SERVICE INFO – INA 0108

Fjerning av støy mot aggregatdriften

Produsent:	Opel
Modeller:	Astra H, Signum, Vectra C, Zafira B
Motor:	Z18XER
Artikkel nr.:	535 0143 10

Figur 1: Skifte en stiv remskive på en friløpsremskive OAP

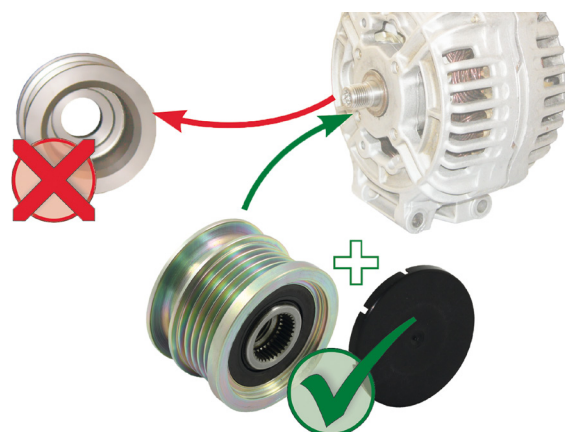
På grunn av de kraftige vibrasjonene til den V-ribbede remmen, kan det produseres høye lyder i kjøretøy med en stiv generatorremskive.

Som en teknisk løsning tilbyr Schaeffler Automotive Aftermarket en friløpsremskive OAP til disse kjøretøyene. Dette reduserer de dynamiske belastningene i aggregatdriften, og hindrer dermed støyutslipp.

Schaeffler Automotive Aftermarket anbefaler at de berørte kjøretøyene ettermonteres med en friløpsremskive OAP 535 0143 10. Vennligst merk: Det er viktig å følge de medfølgende monteringsanvisningene!
